福島第一原子力発電所 特定原子力施設に係る実施計画変更比較表（第三章 第3編 2.1 放射性廃棄物等の管理）

図2. 1. 1-2-3 伐採木の想定保管量と保管容量の比較

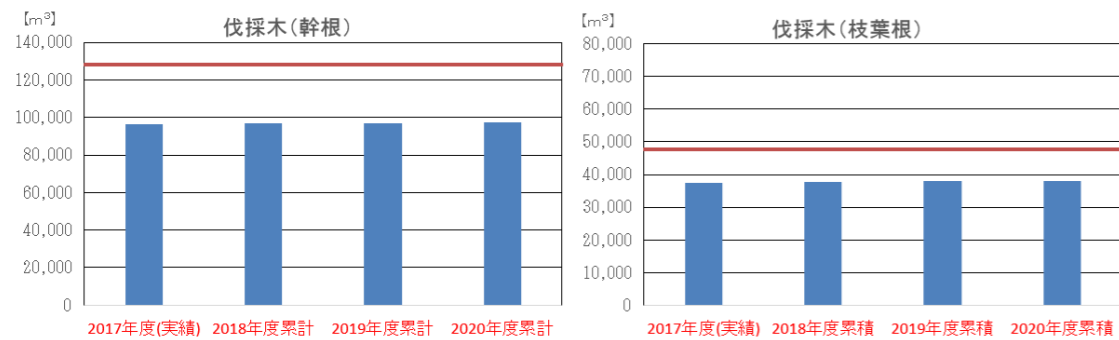
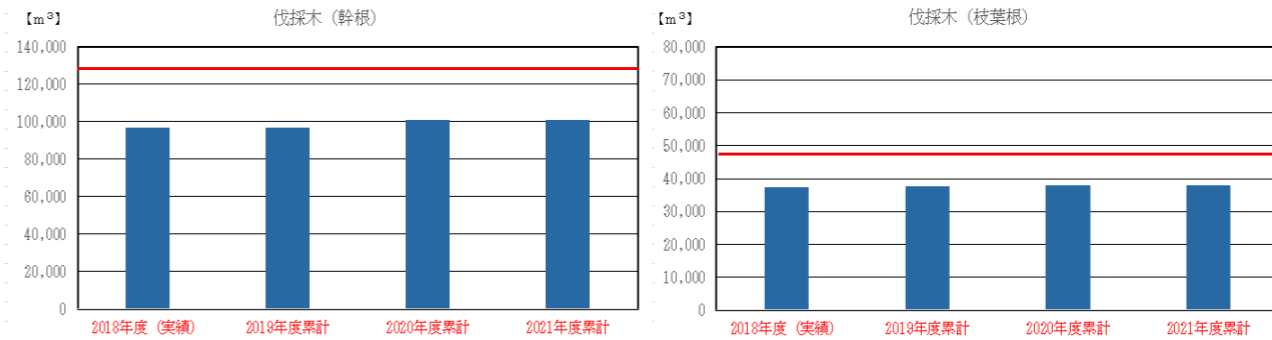
2021年度までの放射性固体廃棄物等の想定保管量と保管容量の反映

図2. 1. 1-2-5 放射性固体廃棄物の想定発生量と保管容量の比較

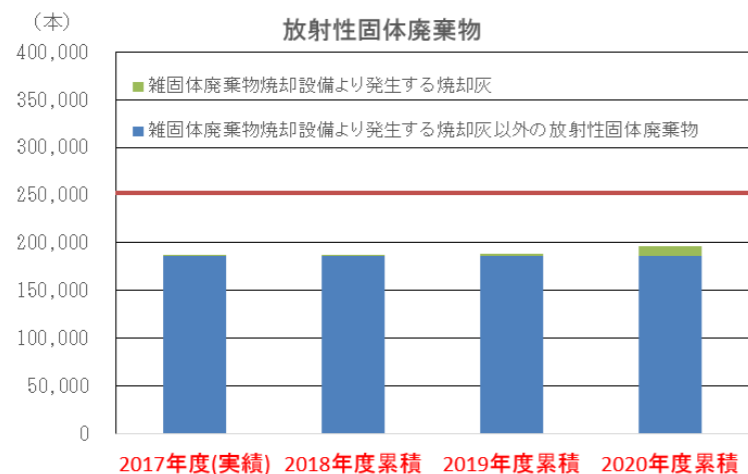
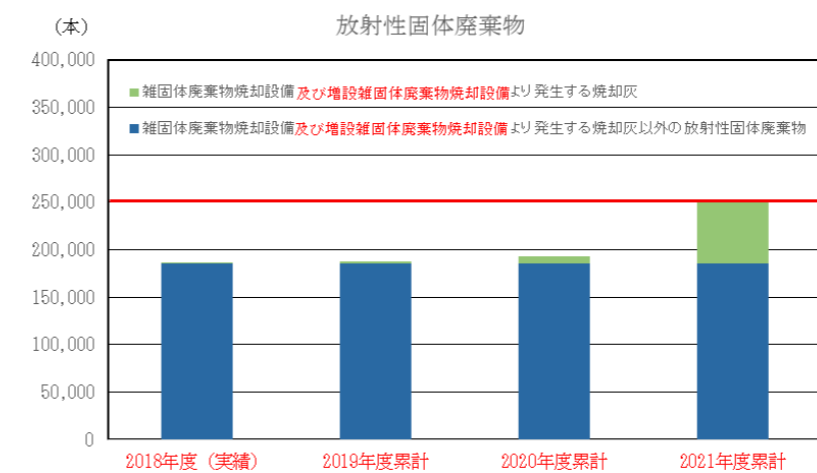
増設雑固体廃棄物焼却設備より発生する焼却灰の追加
